Ministero della Transizione Ecologica

Parere n. 343 del 9 maggio 2022

Progetto:	<p>Procedura di valutazione d'impatto ambientale ai sensi dell'art. 23 del D.Lgs 152/2006 e ss.mm.ii.</p> <p>Progetto per la realizzazione di un impianto eolico, ai sensi dell'art.23 del D.Lgs. 152/2006, costituito da 15 aerogeneratori, ciascuno di potenza nominale pari a 6 MW, e dalle opere necessarie di connessione alla RTN, per una potenza complessiva di 90 MW, da realizzarsi nei Comuni di Acquaviva delle Fonti (BA) e Casamassima (BA).</p> <p>ID_VIP: 5756</p>
------------------	---

Proponente:	Enel Green Power Italia S.r.l.
--------------------	---------------------------------------

Fig. 13 - Ubicazione degli aerogeneratori di progetto e area di ricarica dell'acquifero carsico.

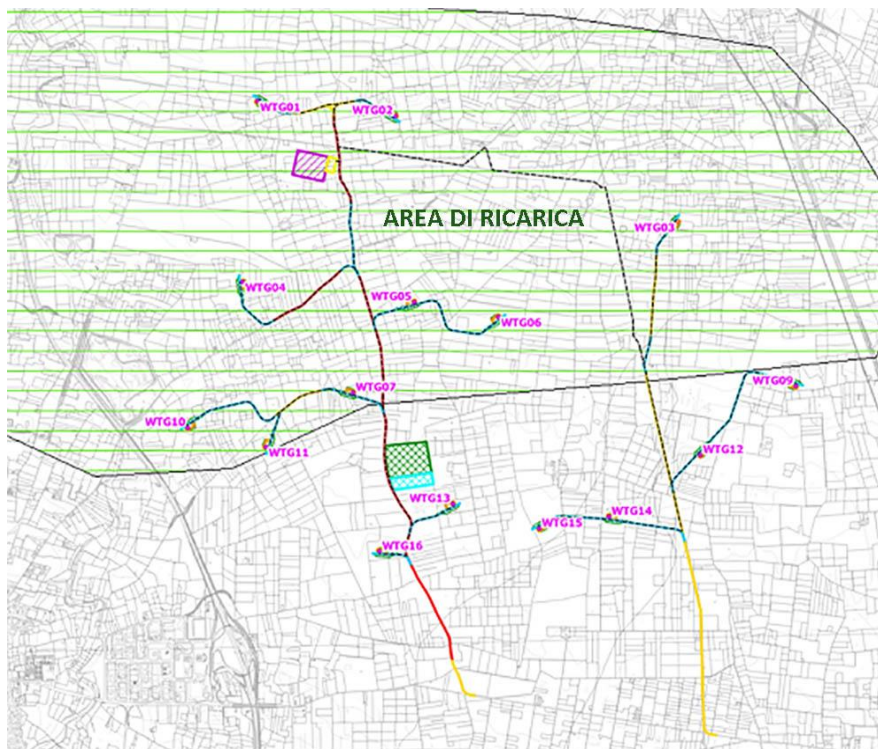
- In particolare l'area di progetto ricade in gran parte nella **Zona di Protezione Speciale Idrogeologica (ZPSI) di tipo B del Piano di Tutela delle Acque della Puglia**, approvato con Delibera di Consiglio Regionale n. 230 del 20/10/2009 e aggiornato, da ultimo in adozione, con DGR n. 1333 del 16/07/2019, ai sensi dell'art. 121 del D.Lgs 152/06.

Fig. 14. La figura illustra l'abbondanza di doline (in arancione) vicine agli aerogeneratori nell'area di ricarica degli acquiferi nel Comune di Casamassima. Da: <http://webgis.adb.puglia.it/geomorfologica/download.phtml>

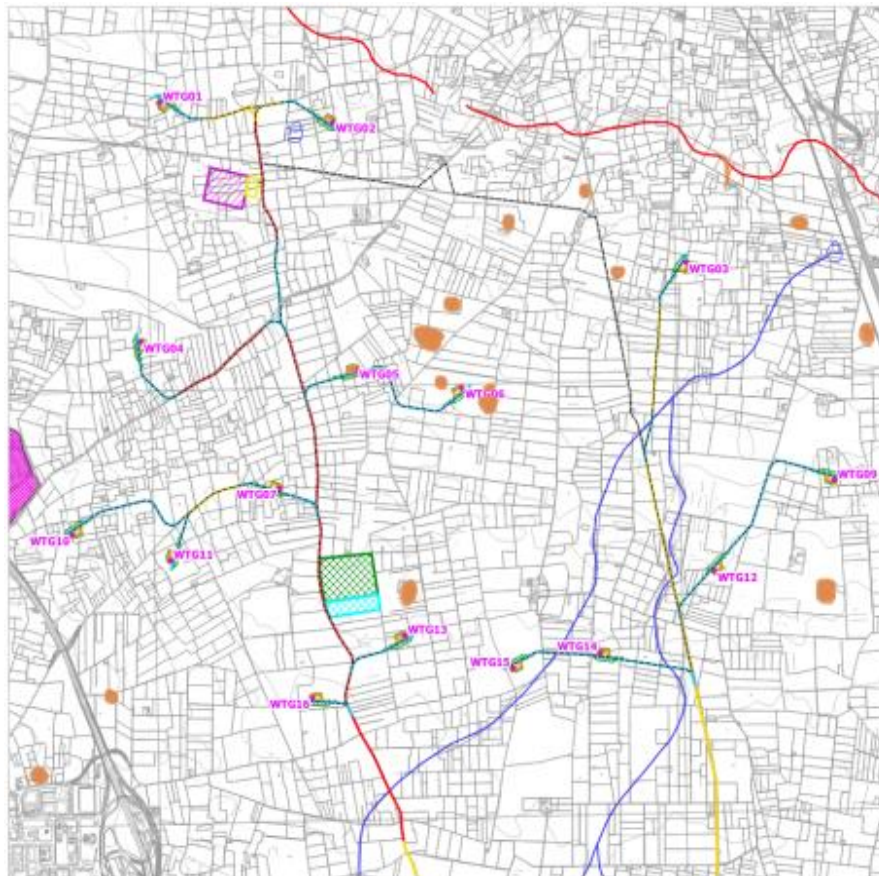
Le figure seguenti illustrano l'abbondanza di doline (in arancione) nelle vicinanze degli aerogeneratori nell'area di ricarica della falda acquifera, e dunque l'alta permeabilità e vulnerabilità dell'area di progetto. Queste conche carsiche tramite inghiottitoi possono veicolare velocemente le acque superficiali nella falda acquifera senza alcuna filtrazione (Figg. 14, 15, 16).
